# Avis sur le projet de doublement de la RT20

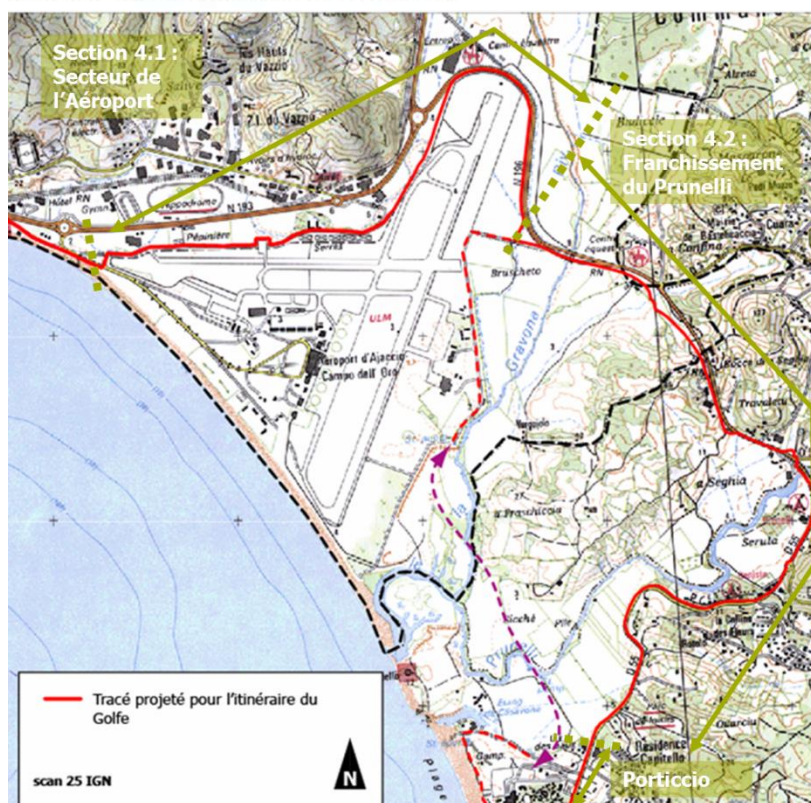
De surcroît, ce parcours a été identifié par le PDU et plus précisément dans le **Schéma des liaisons douces de la CAPA** comme une alternative à coût et délai raisonnables pour l'aménagement doux le long du golfe :

En interdisant l'accès des vélos à Socordis (seul lien entre Ajaccio et la rive sud à l'heure actuelle), le doublement des voies de la RT20 **compromet le projet** de liaison cyclable autour du Golfe.

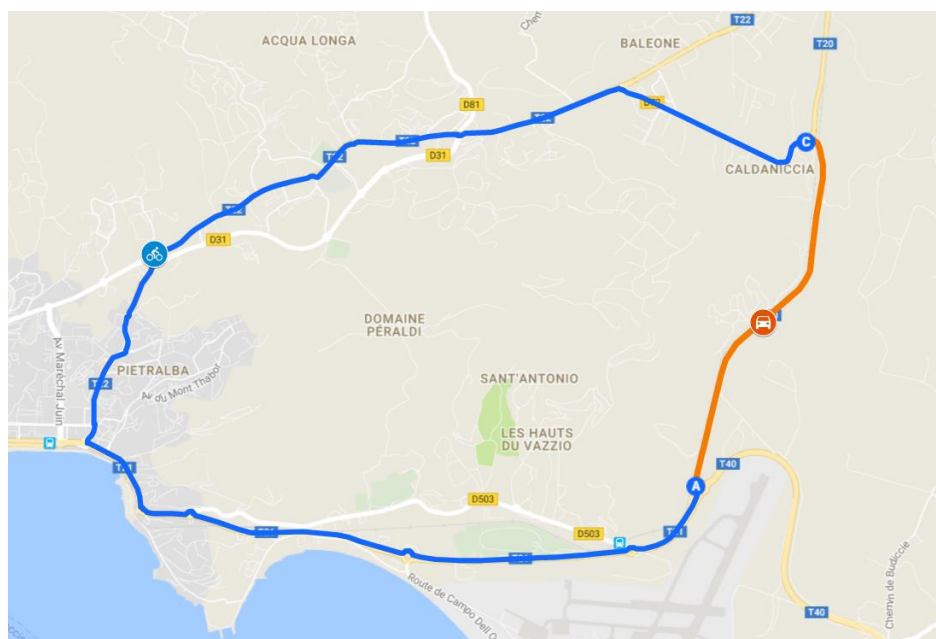
Le projet invite les cyclistes à emprunter la future pénétrante pour relier Socordis à Caldaniccia soit un **détour de près de 10 kms avec 70 m de dénivelé** soit **une demi-heure** inacceptable pour un usager se déplaçant avec sa **propre énergie**, humaine, alors que l'automobiliste se déplaçant sans effort peut emprunter la RT20 itinéraire plat et le plus direct possible :

Parcours	Détour cycliste	Direct RT20	Différence
Distance (km)	12,1	2,8	9,3
Dénivelé (m)	~ 80	~ 10	~ 70
Durée (min)	40	9	31
